（仮称）千葉県銚子市沖における
洋上風力発電事業に係る
環境影響評価準備書

補足説明資料

千葉銚子オフショアウィンド合同会社

風力部会 補足説明資料 目次

図 2.1-2 縮尺を考慮したモノパイルの図上の大きさの確認

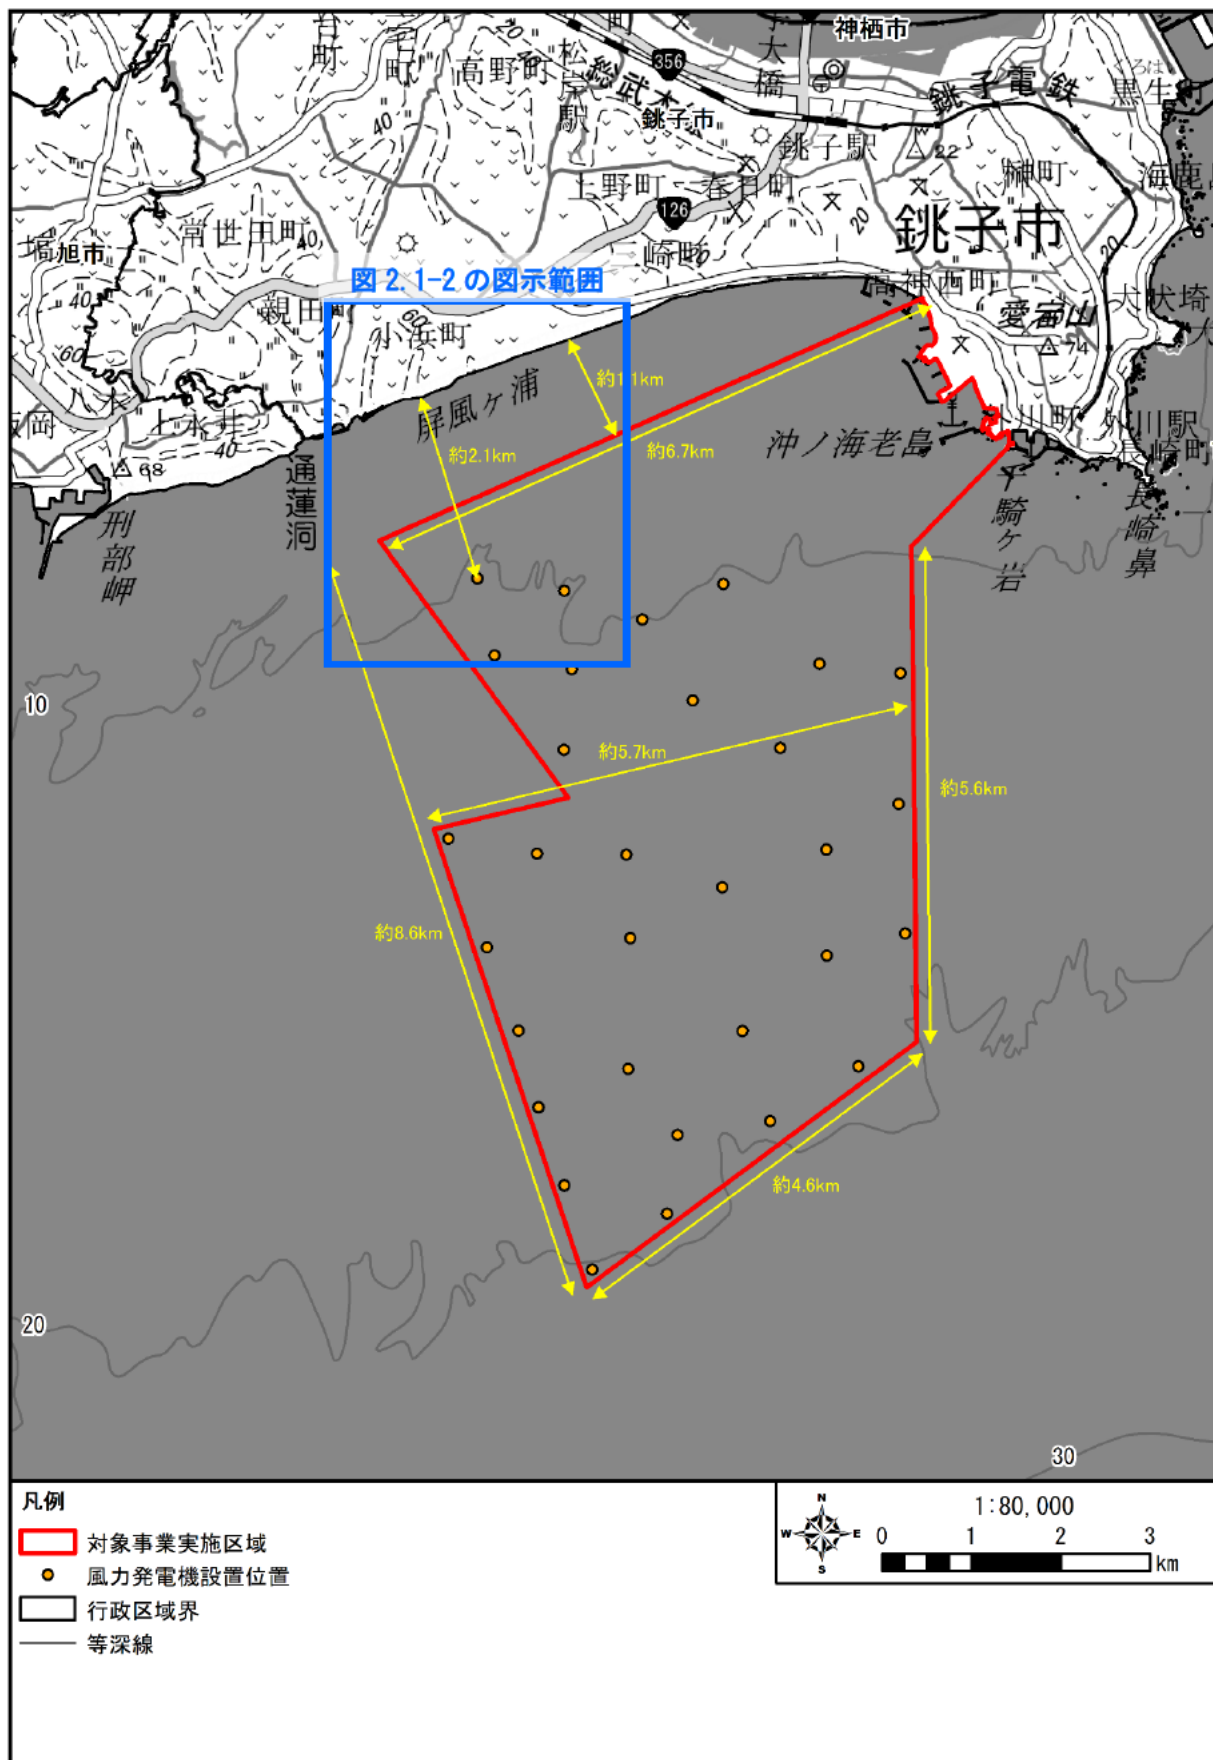
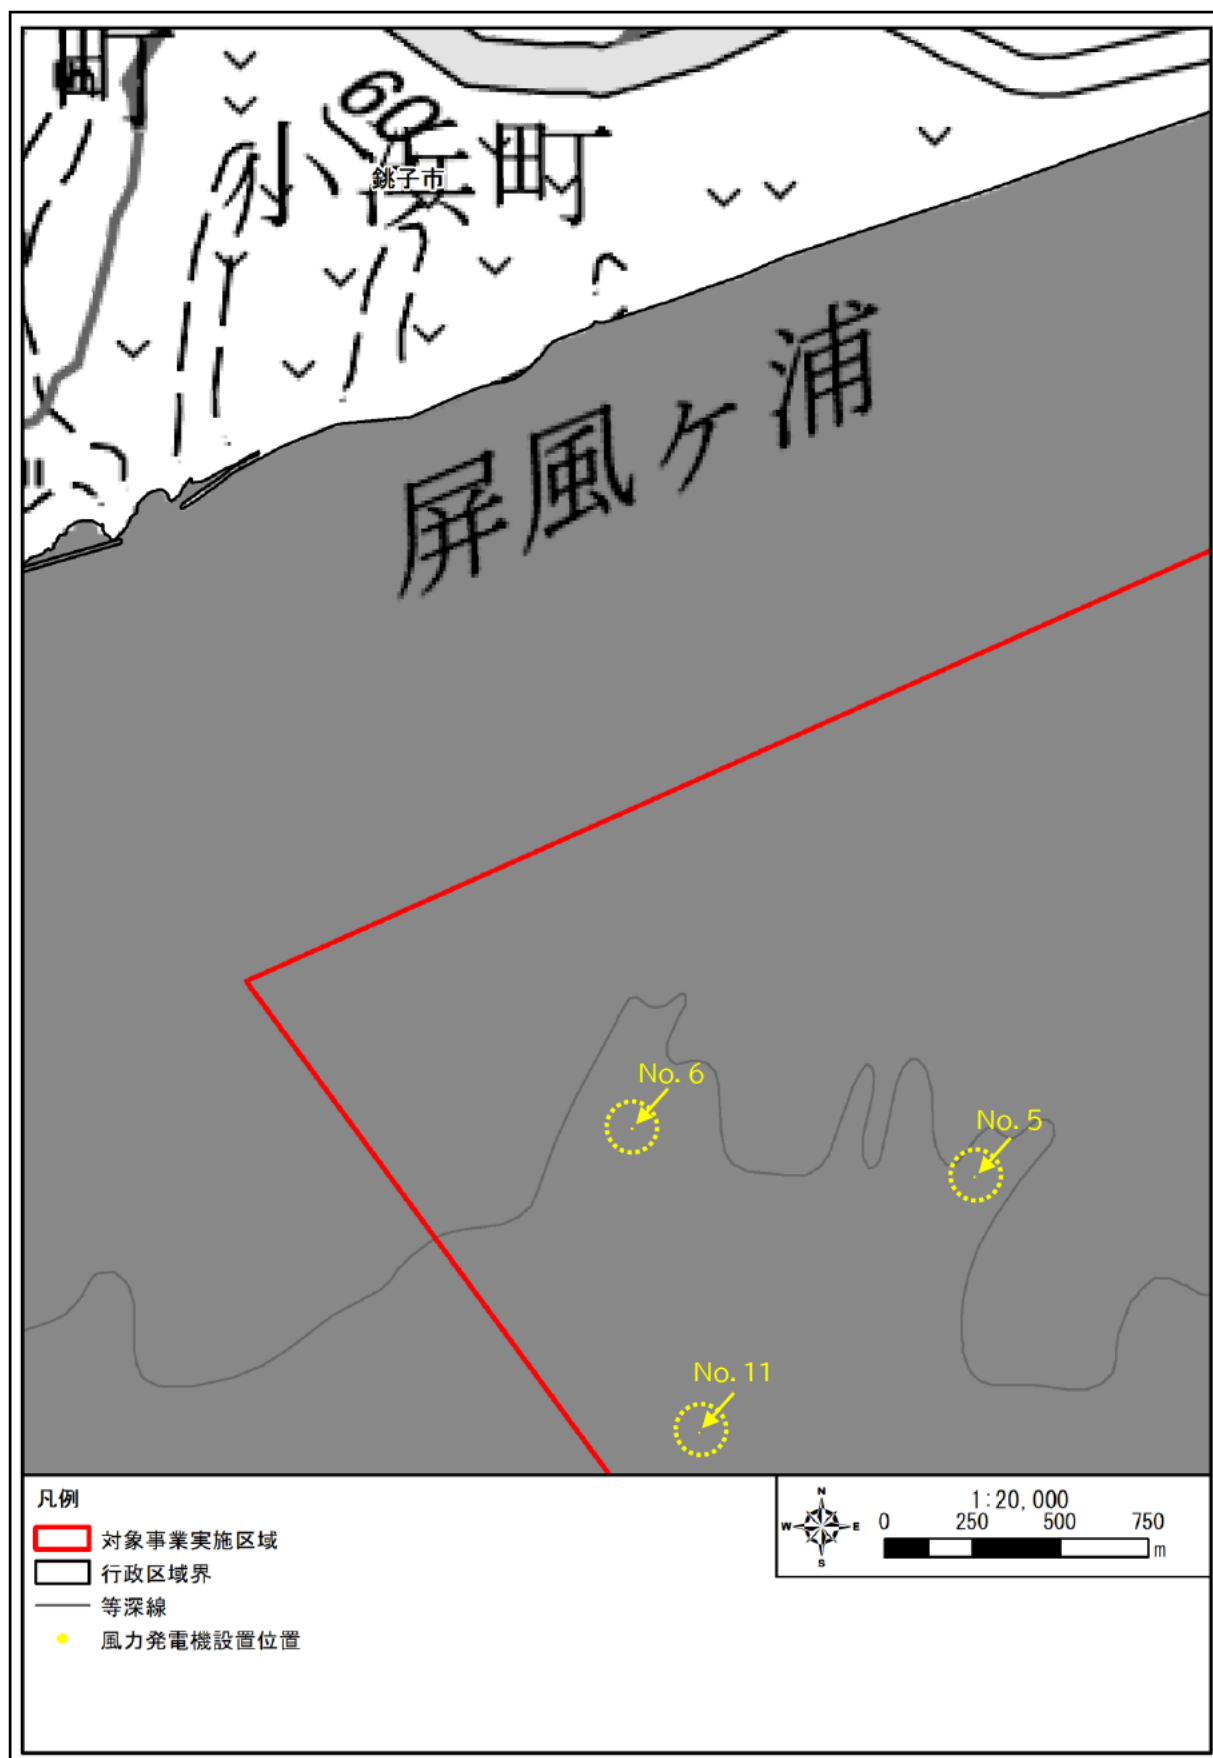
「図2.2.4-2 対象事業実施区域の位置」などにおける風力発電機設置位置の「丸」の大きさはタワーの直径や洗掘防止工の範囲の実際の縮尺より大きいのではないのでしょうか。現在の図は位置等を示す上では適切と考えますが、実縮尺での図示は改変の程度を直感的に把握する上では有効と考えられますので、これについても作図を御検討いただけませんか。また、対象事業実施区域に占める海底改変面積の割合についてP.1031に記述いただいています。また、「(6) 土地使用面積」などでも示しておいた方がよいのではないのでしょうか。

「図2.2.4-2 対象事業実施区域の位置」等、「風力発電機設置位置」が含まれる図について、風力発電機設置位置に示されている「○」は図の縮尺を考慮したモノパイルの大きさにはなっておらず、位置を示すことを目的に見やすさを優先した大きさになっております。

参考として、図の縮尺（1/20,000）を考慮した大きさにてモノパイルを表現した図を、図2.1-2（図示範囲は図2.1-1 参照）に示します。なお、直径7.98mのモノパイルは、縮尺が1/20,000の図では約0.4mmになります。

図中のモノパイルの凡例の視認性を考慮すると1/10,000（図中では約0.8mm）以上は必要となり、促進区域と周囲の地形を入れた範囲をA4サイズで分割すると枚数が多く、図書に収めることは現実的ではないと考えます。

図 16.1 河川及び湖沼の状況

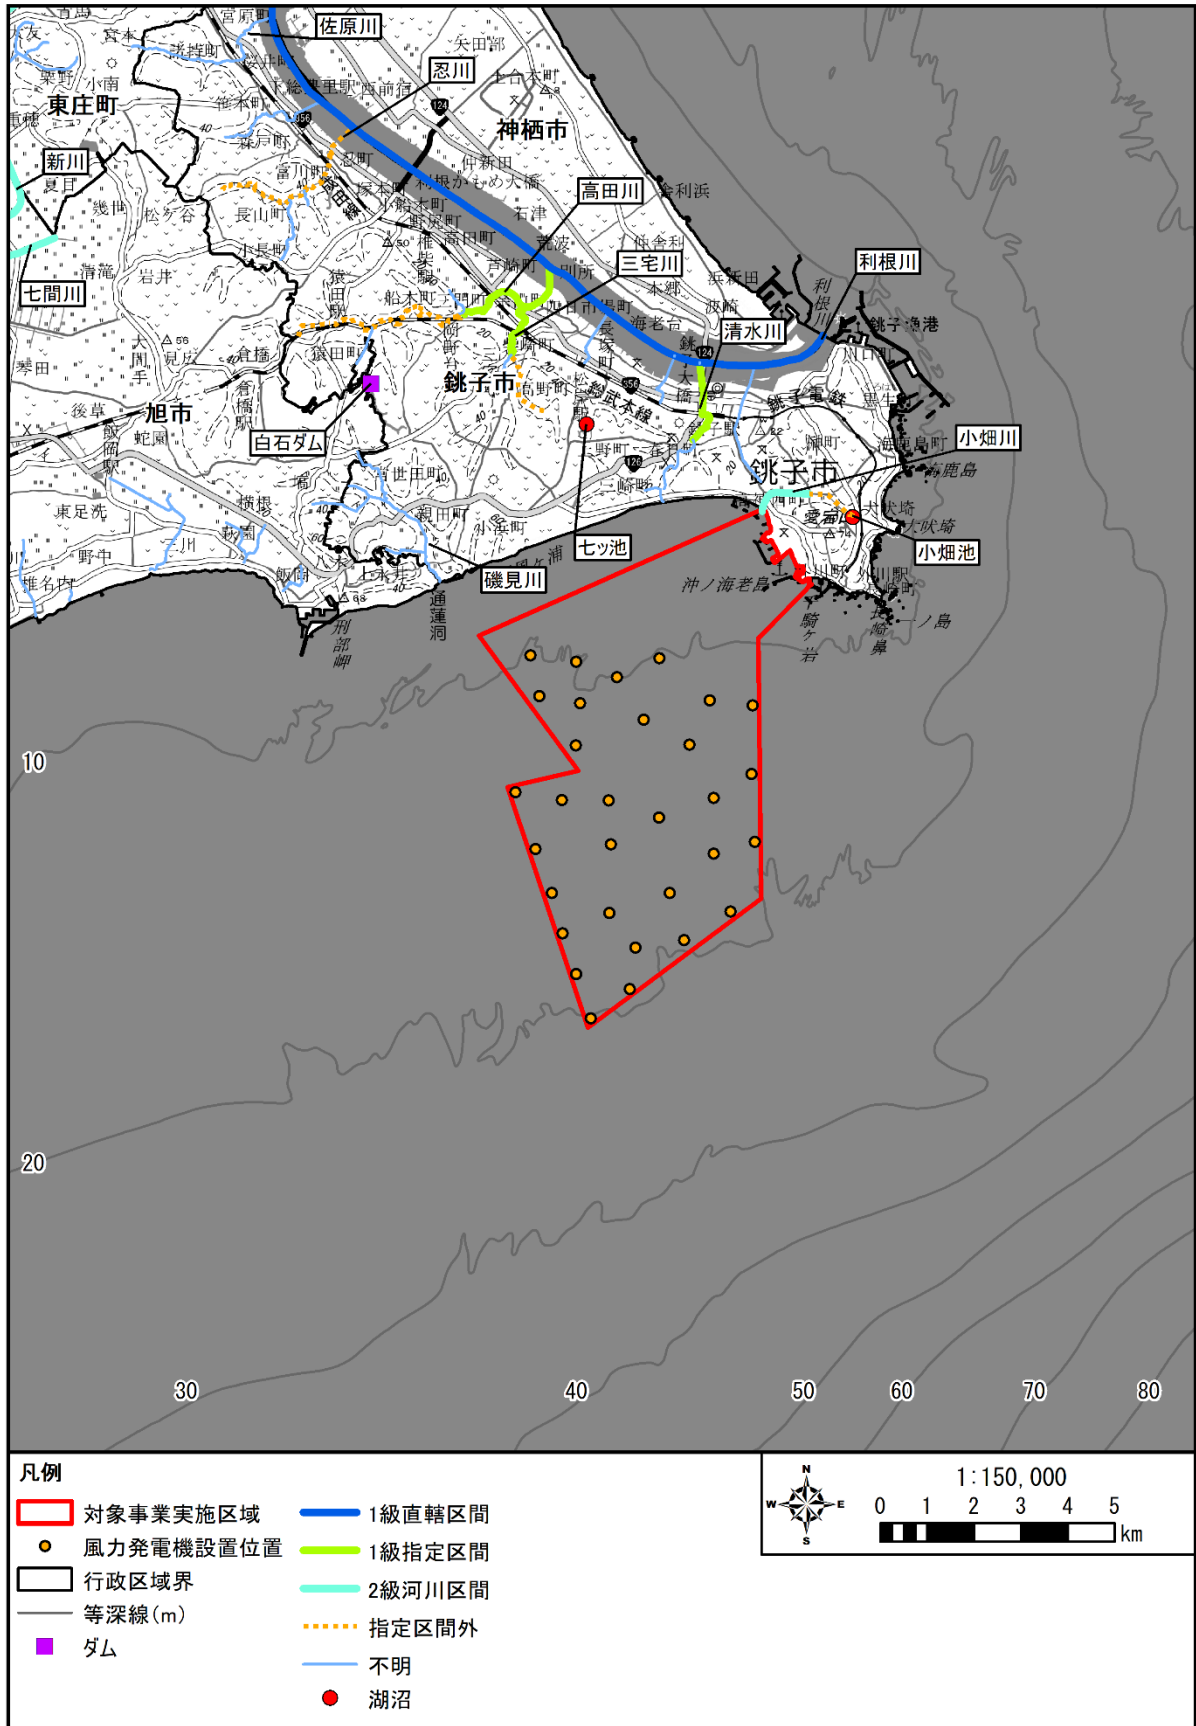
対象事業実施区域周辺の河川、湖沼等について具体的に記述、図示することを御検討下さい。

対象事業実施区域周辺の河川、湖沼等については、評価書において具体的に記述、図示いたします。

記述については「対象事業実施区域周辺には、利根川水系の一級河川利根川の支流高田川や清水川のほか、対象事業実施区域周辺の海域に注ぐ二級河川の小畑川や磯見川等がある。また、湖沼等には高田川上流に白石ダム（白石貯水池）のほか、小畑池やセツ池がある。」旨の内容を考えております。また、図については図 16.1 に示す図の掲載を考えております。

図 21.1-1 景観資源の状況

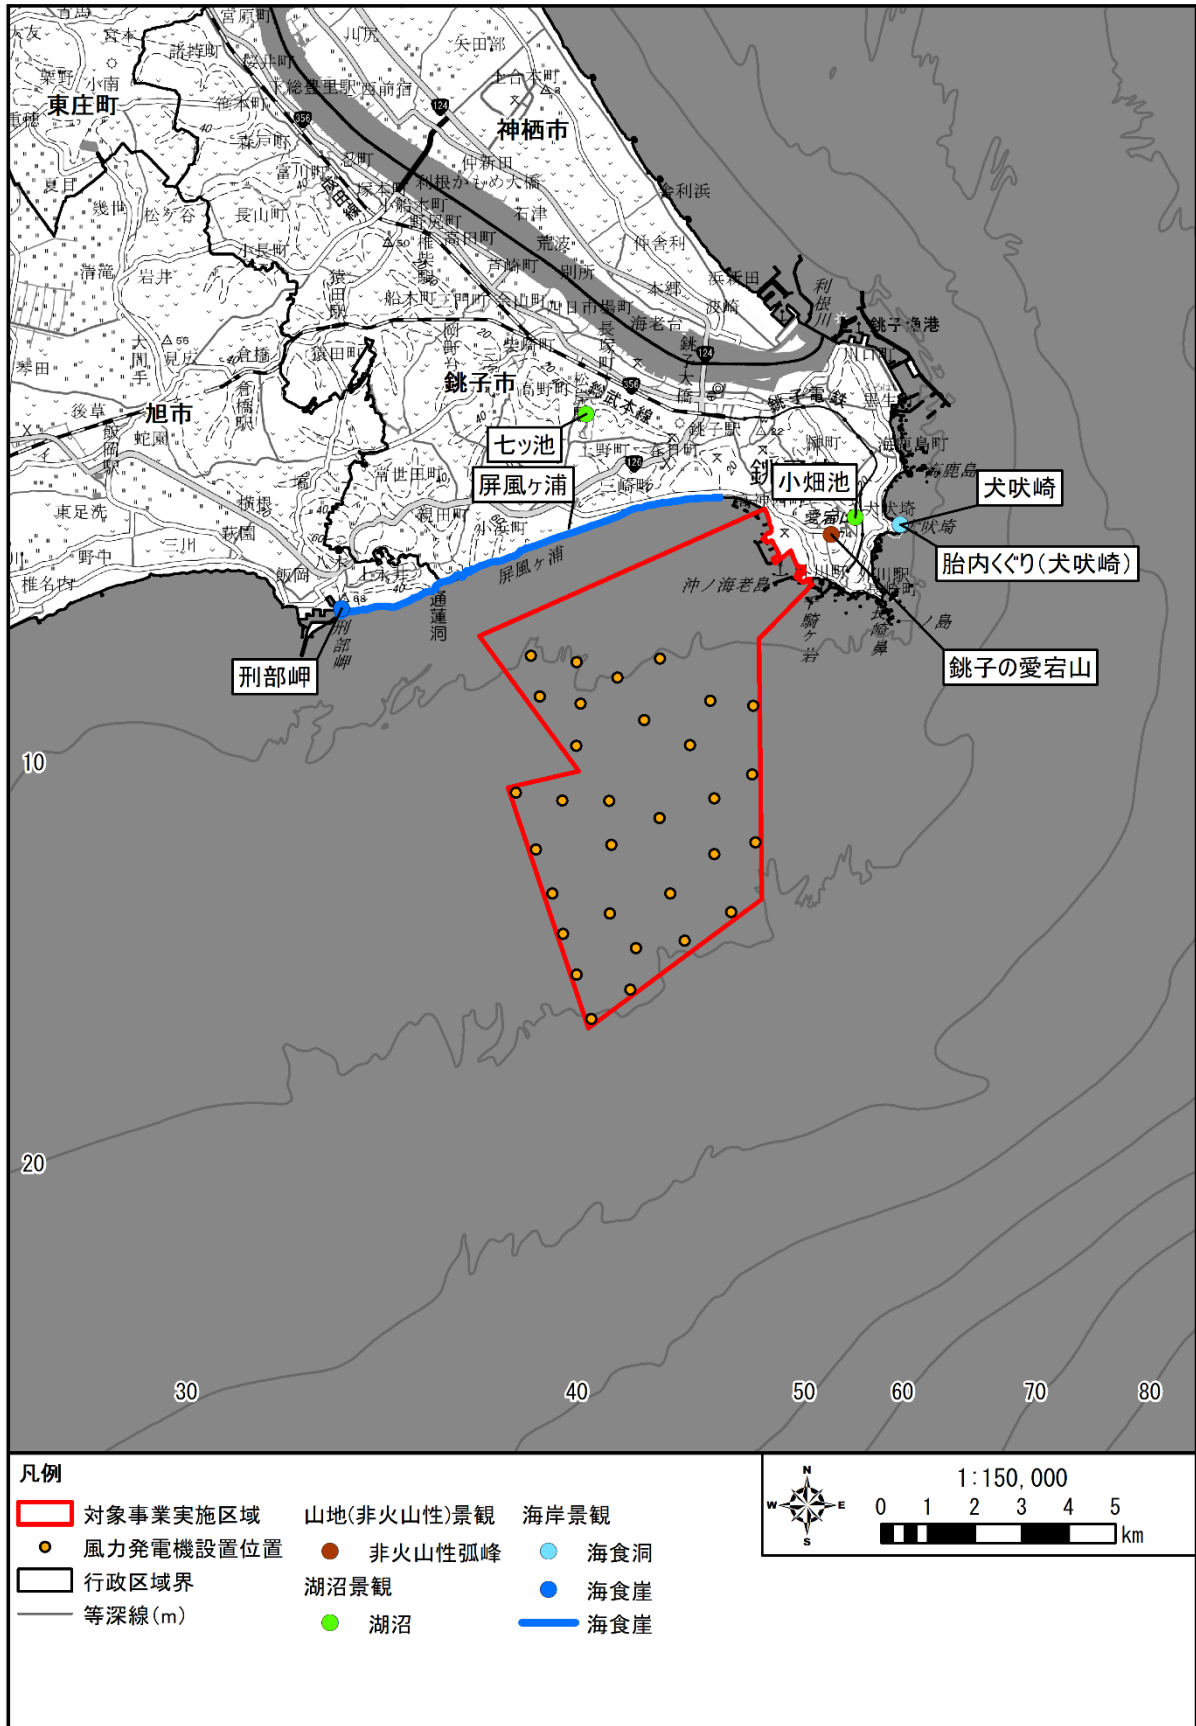
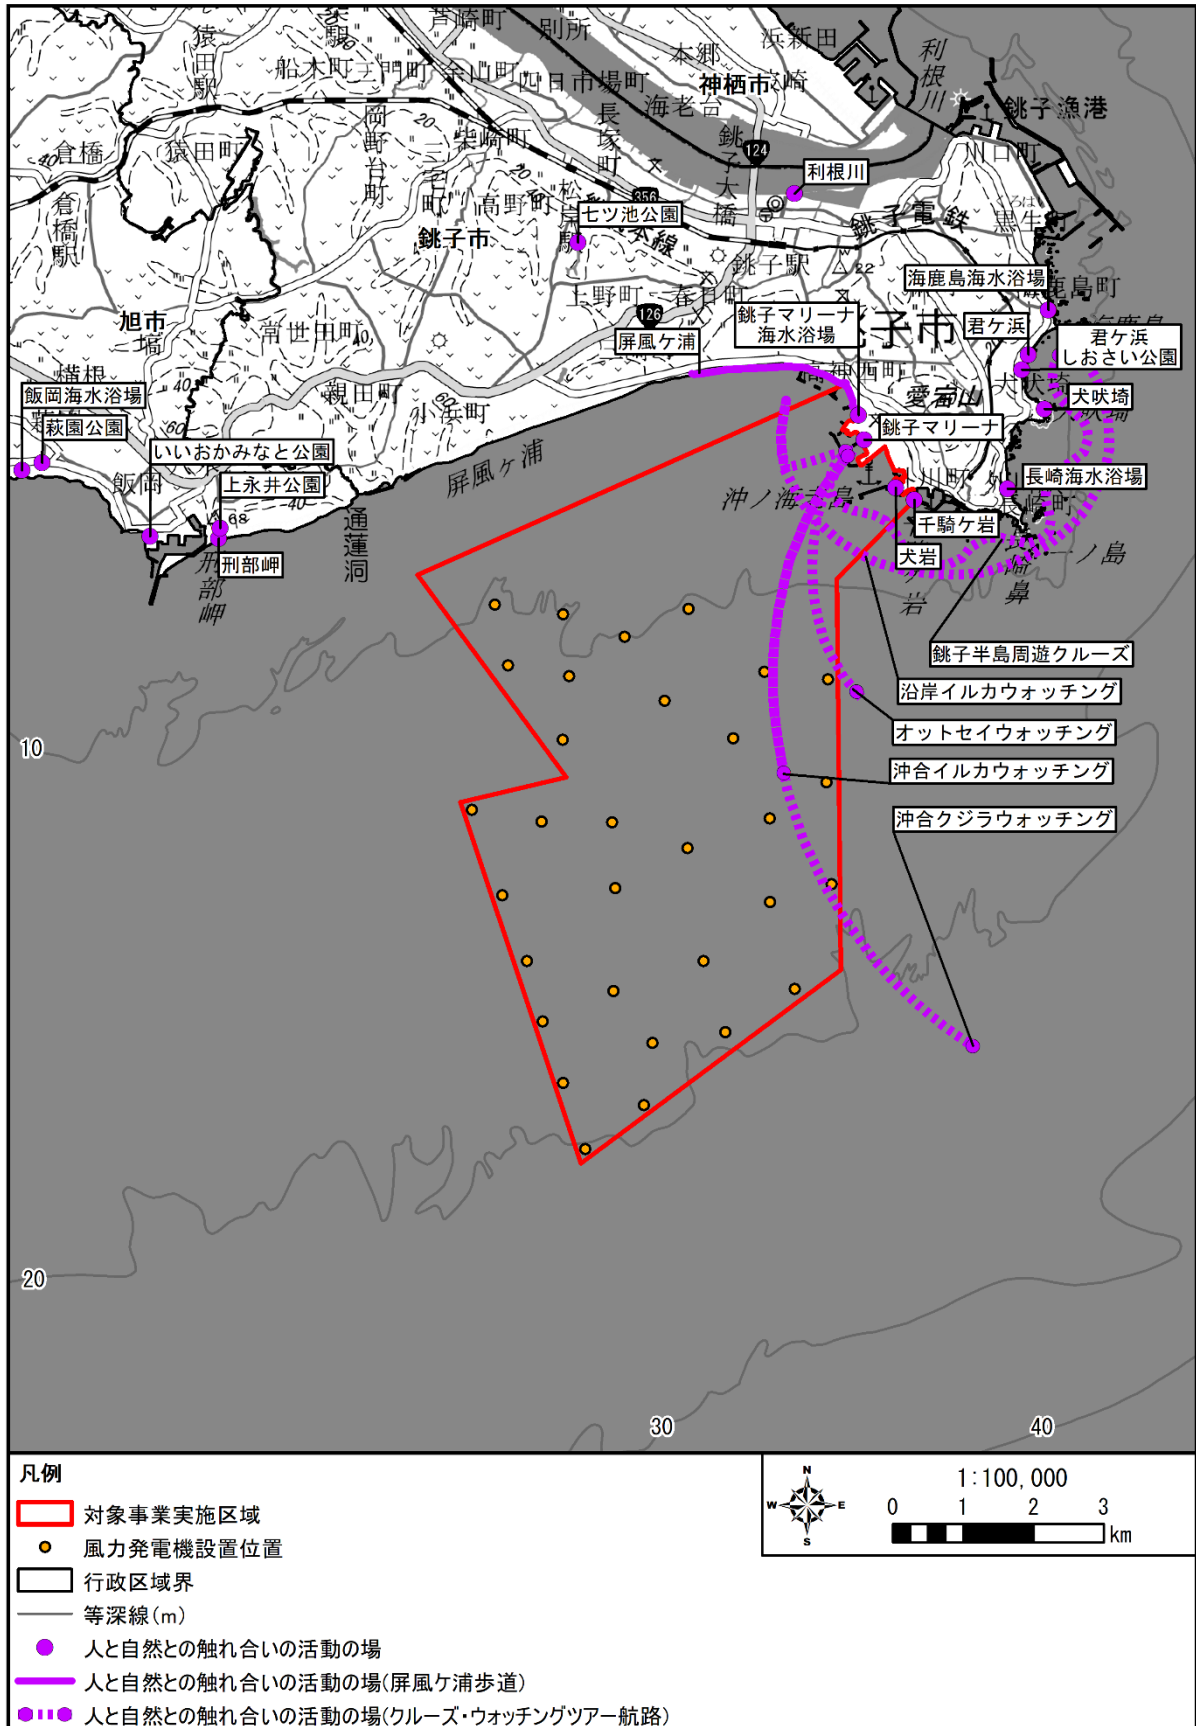
屏風ヶ浦の位置が点で示されていますが、p. 208やp. 210の表中の記述にあるように、10km以上続く海食崖ですので、線で示す方が適切ではないでしょうか？

ご指摘のとおりですので、評価書では図 21.1-1 及び図 21.1-2 に示すとおり、線で分布を示します。

図 10.1.2-13 海底ケーブルの敷設工による水の濁り最大包絡範囲

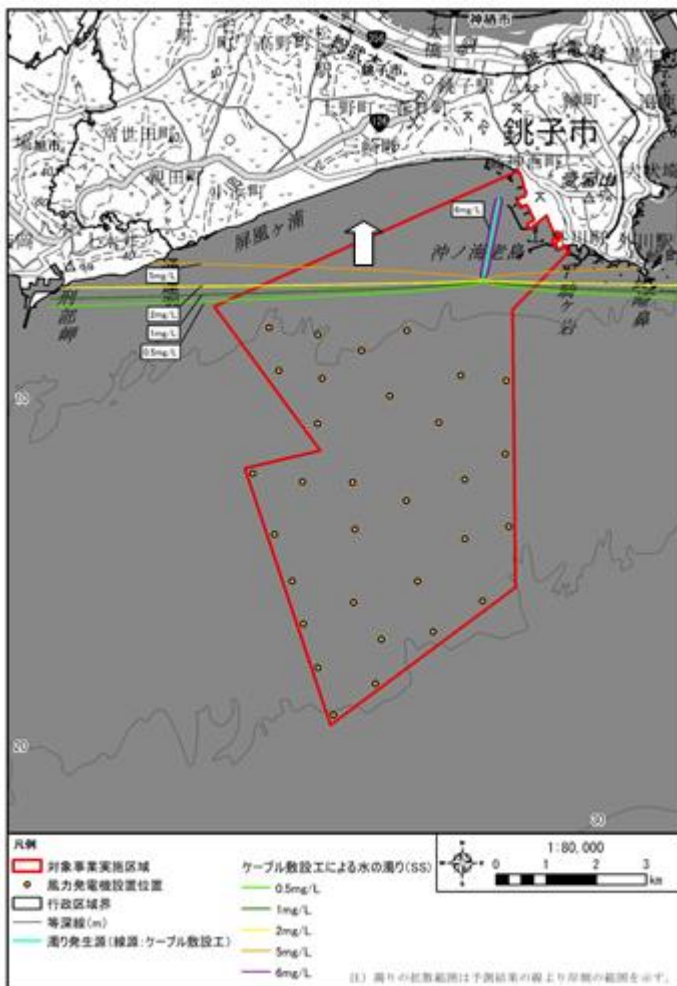
- ① 本図では最大包絡範囲の全体像がよく理解できません。全体像が分かる図を示していただきたい。
- ② 「図 10.1.2-12 海底ケーブルの敷設工による水の濁りの距離減衰」と本図の関連性がよく分かりません。例えば、図 10.1.2-13 では6mg/l と5mg/l の範囲の広さは大きく異なっていますが、図 10.1.2-12 を見ると 6mg/l と 5mg/l の発生源からの距離はほとんど変わりません。両図の関係について教えてください。

「このラインの陸側の SS 濃度が 2mg/L 以上となっていることを示しており、濁りの拡散範囲の全体像を示しております。」とのことですが、図中の長崎鼻より東側の海域にも 2mg/L の最大包絡範囲が広がっているようですが、拡散範囲はどのようなになっているのでしょうか？

①海底ケーブルの敷設工では、作業の進捗に伴って発生源が連続して移動することになり、各点の濁りの等濃度線を足し合わせることで濁りが広がる最大の範囲を示しています。たとえば、以下の図(準備書 P.613 図 10.1.2-13)に示す 2mg/L のラインは、このラインの陸側の SS 濃度が 2mg/L 以上となっていることを示しており、濁りの拡散範囲の全体像を示しております。

準備書で記載した海底ケーブル敷設工の濁りの予測は、一度発生した濁りが沈降しないものと想定したため、安全側での評価にはなりますが、過大な予測結果になります。 ご指摘の点を踏まえて、評価書段階では、実際の工事計画を考慮のうえ、より現実的な条件での予測・評価を行うことを検討します。
